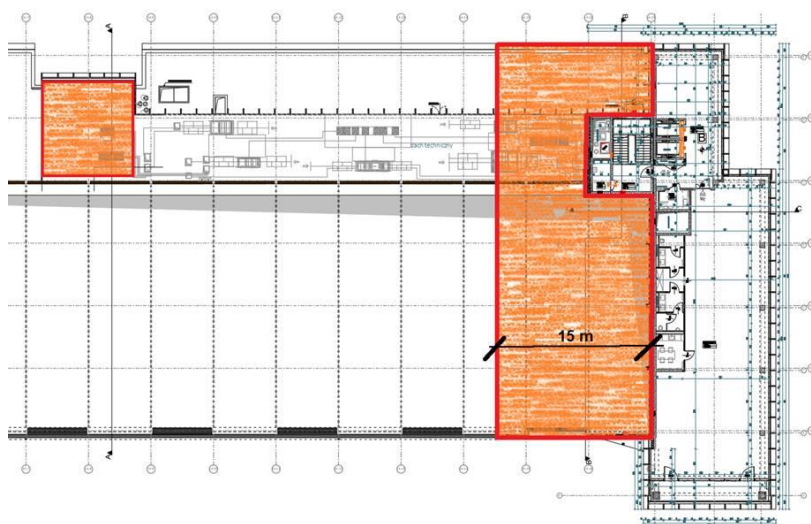
**Pytanie nr 95:** Prosimy o informację czy instalacja SAP zostanie włączona do funkcjonującego już systemu? Jeżeli tak to prosimy o uzupełnienie dokumentacji projektowej o dane funkcjonującego systemu.

**Odpowiedź na pytanie nr 95:** Zgodnie z informacjami zawartymi w projekcie wykonawczym instalacji elektrycznych i teletechnicznych nowoprojektowaną centralę systemu sygnalizacji pożaru należy włączyć do istniejącej sieci central za pośrednictwem centrali zlokalizowanej w tym samym pomieszczeniu (pomieszczenie kierownika hali). Na obiekcie zainstalowany jest system Schrack-Seconet.

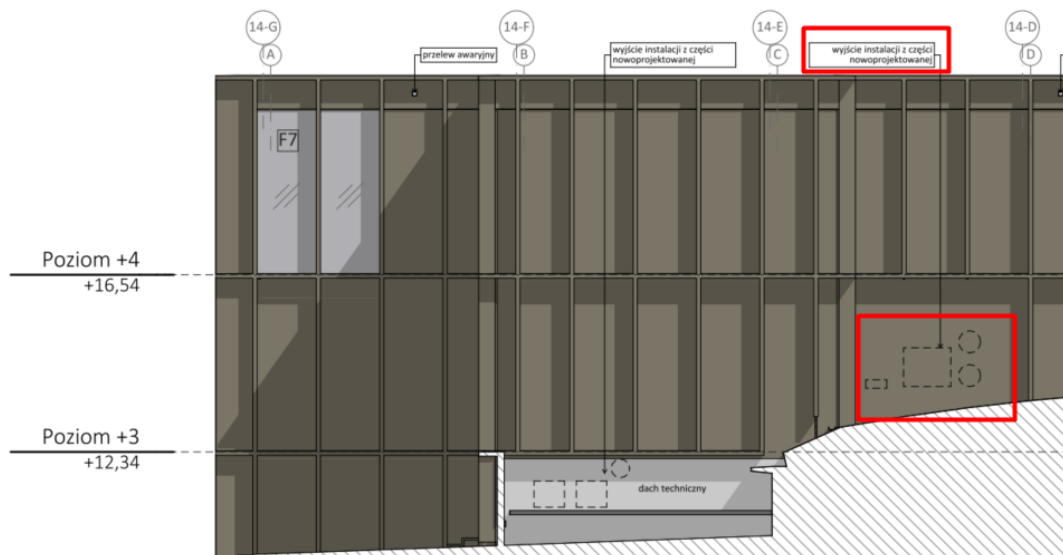
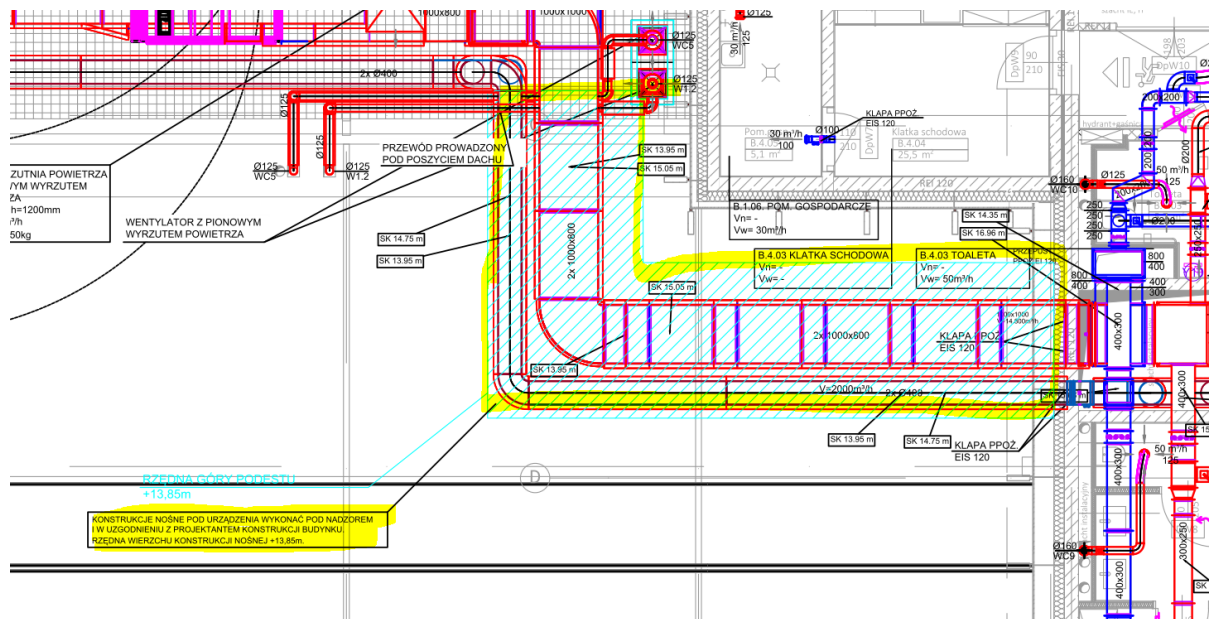
**Pytanie nr 156:** Prosimy o przesłanie zebrania obciążeń na konstrukcję nowego budynku. Jakie obciążenia przekazywane

**Odpowiedź na pytanie nr 156:** [Na rzutach poszczególnych stropów znajdują się zestawienia obciążeń., które stanowią wytyczną do policzenia sił w słupach](#)

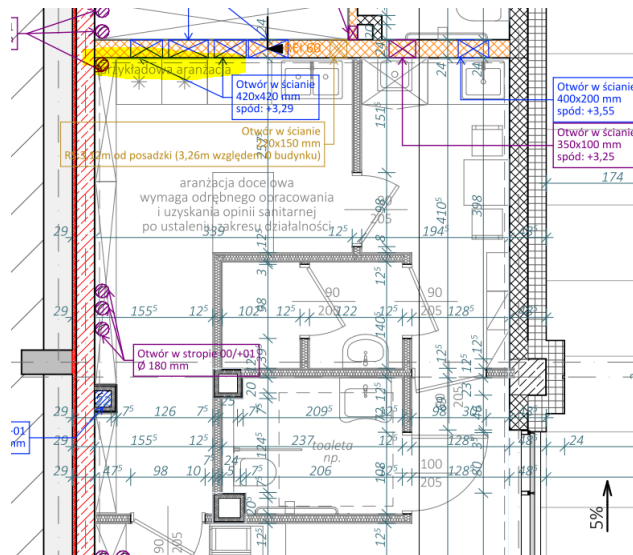
**Pytanie nr 219:** W nawiązaniu do odpowiedzi Zamawiającego z dnia 06.08.2021 na pytanie nr 136 – prośba potwierdzenie, że balustrady mają być wycenione bez wypełnienia (czyli tylko słupki i pochwyt z płaskowników).

**Odpowiedź na pytanie nr 219:** [Odpowiedzi były już udzielane, balustrada bez wypełnienia, profile jak w detalu D21 dla wszystkich zewn. balustrad.](#)
